# 取扱説明書 カムシャフト VQ35HR 追補版

# 取扱説明書 CAMSHAFT FOR VQ35HR NOTI

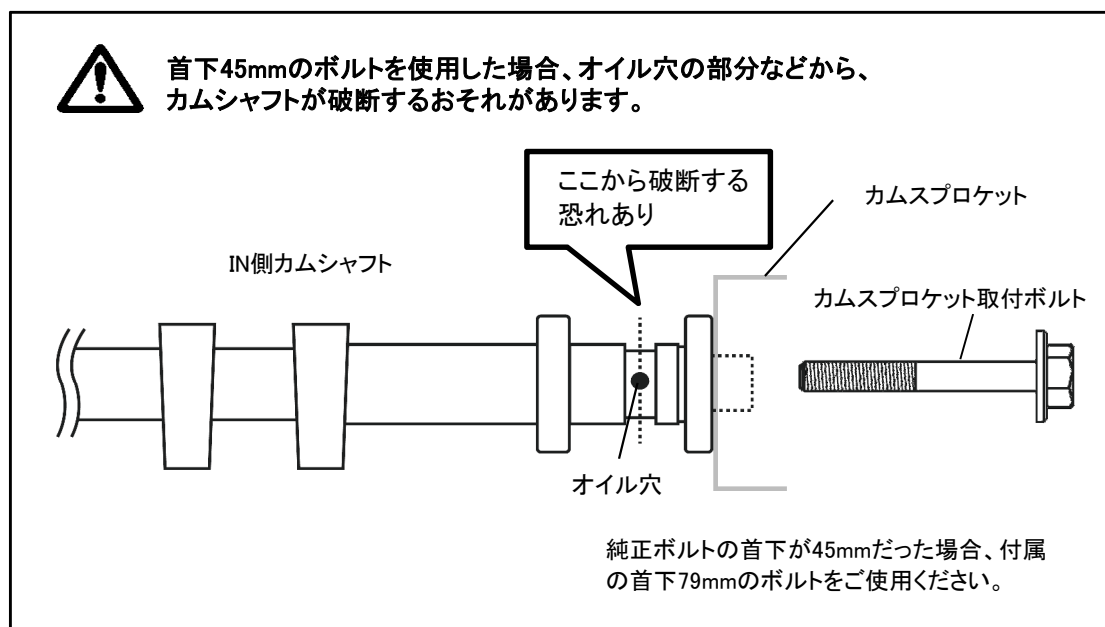
純正のVQ35HR用インテーク側カムシャフトのカムスプロケット取付ボルトには、首下が45mmと79mmの2種類のものがあります。これは取付強度の向上のため改良されたものと思われます。純正カムスプロケット取付ボルトの首下が45mmのものであった場合、TOMEI VQ35HR用のカムシャフトをご使用になる際、付属の首下79mmのボルトに交換し、取付を行なってください。

**!** 左右バンクとも交換してください。

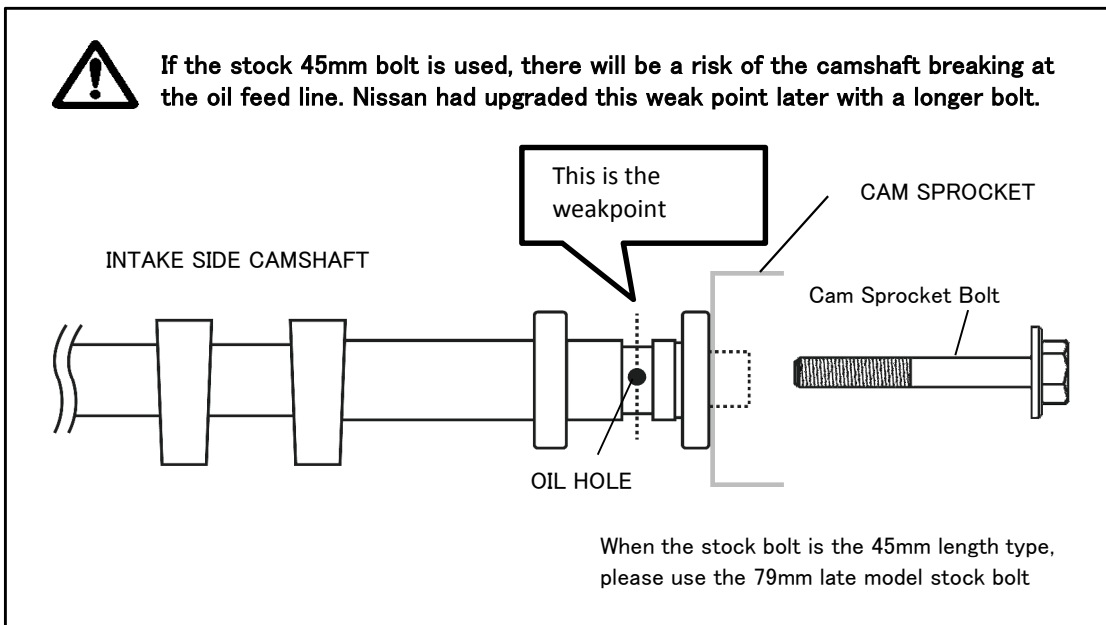
The stock VQ35HR Intake Camshaft Cam Sprocket came with 2 different stock bolt length types, 45mm & 79mm. It seems that the manufacturer made a change in size to improve strength and durability. If the Cam Sprocket bolt was the 45mm type, please replace the bolt with the late model stock 79mm bolt when you install our VQ35HR camshaft. This will ensure reliability.

**!** Change the bolt on both Left and Right side banks.
